Göngu- og hjólastígar um Kópavogsháls

Nýtt deiliskipulag

Umsögn skipulagsdeildar

Deiliskipulagsstillaga dags. 18.07.2024

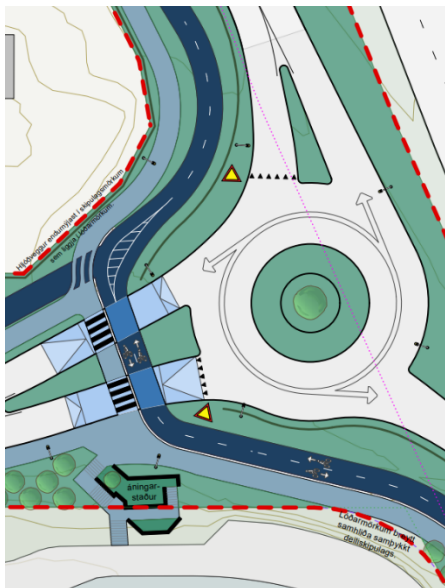
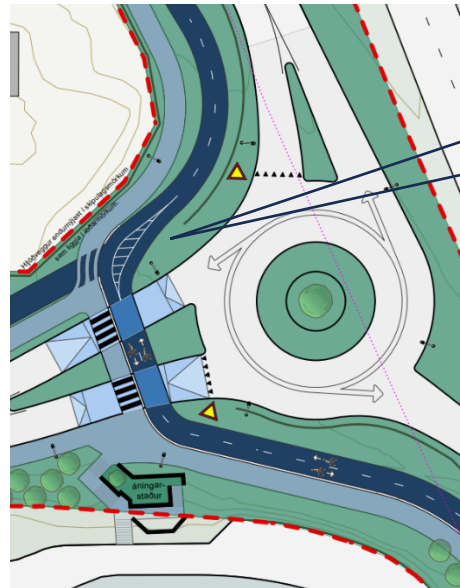
Huga þarf vel að öryggi hjólréiðamanna þar sem stígurinn og Kópavogsbraut mætast. Gæta þarf vel að sjónlínunum allra vegfarenda, hjólastígurinn ætti að halda hæðarplani og yfirborði sínu yfir götuna, og tryggja ætti forgang hjólandi vegfarenda yfir götuna bæði með hönnun og með formlegum hætti með skiltun.

Betra væri að að hnika neðsta hluta stígsins í vestur frá stígamótum við Kópavogstún fram yfir stígamótin neðst við undirgöng í botni Kópavogs til að skapa öruggari stígamót og draga úr sveigjum á stíg á vandasömum stað neðst í brekkunni við Kópavogstún Pláss þarf að vera fyrir umferð upp úr undirgöngum að komast upp á jafnsléttu til að fá almennilega stígsýn í

allar áttir á stígamótum áður beygt er eða haldið áfram; ekki má gera ráð fyrir að hjólréiðafólk þurfi að stoppa og svo taka aftur af stað úr brekkunni úr undirgöngunum. (sjá nánar umsögn í fylgiskjöllum)

Í skipulagsvinnunni voru þveranir yfir Kópavogsbraut skoðaðar sérstaklega. Vísað er í umsögn undir lið 2. Eftir ábendingar frá Landssambandi hjólréiðamanna voru gerðar breytingar á staðsetningu hljóðveggja til að auka sjónlínur allra vegfarenda á gatnamótum Kópavogsbrautar.

Hljóðveggur styttnur til að auka sjónlínur

Ekki er talið æskilegt að færa hjóla- og göngustíg austar inná Kópavogstún sem er hverfisverndað svæði í Aðalskipulagi Kópavogs 2019-2040. Að öðru leiti er tekið er undir umsögn Landsambands hjólréiða.

Mynd 1: Tillaga að færslu stígs í vestur til að laga stígamót við undirgöng (gular örvar). Svæði A verði stækkað til að hjólandi úr undirgöngum komist á jafnsléttu til að fá stígsýn áður en haldið er um stígamót, beygt eða haldið áfram.

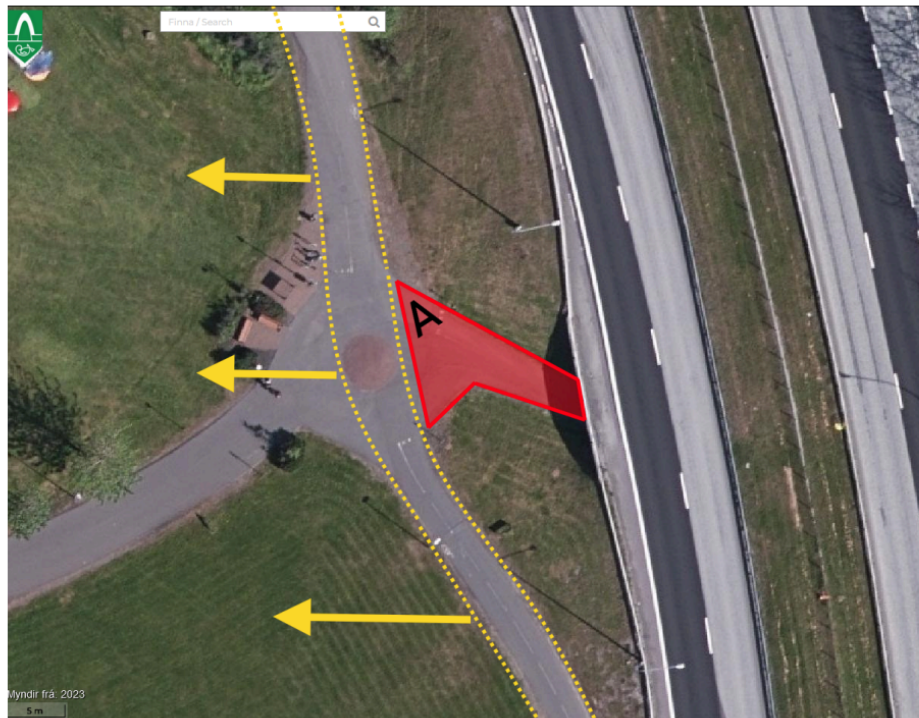
(1) Huga þarf vel að öryggi hjólreiðamanna þar sem stígurinn og Kópavogsbraut mætast. Gæta þarf vel að sjónlínunum allra vegfaranda, hjólastígurinn ætti að halda hæðarplani og yfirborði sínu yfir götuna, og tryggja ætti forgang hjólandi vegfarenda yfir götuna bæði með hönnun og með formlegum hætti með skiltun.

(2) LHM telur betra væri að að hnika neðsta hluta stígsins í vestur frá stígamótum við Kópavogstún fram yfir stígamótin neðst við undirgöng í botni Kópavogs til að skapa öruggari stígamót og draga úr sveigjum á stíg á vandasömum stað neðst í brekkunni við Kópavogstún (mynd 1).

Pláss þarf að vera fyrir umferð upp úr undirgöngum að komast upp á jafnsléttu til að fá almennilega stígsýn í allar áttir á stígamótum áður beygt er eða haldið áfram; ekki má gera ráð fyrir að hjólreiðafólk þurfi að stoppa og svo taka aftur af stað úr brekkunni úr undirgöngunum.
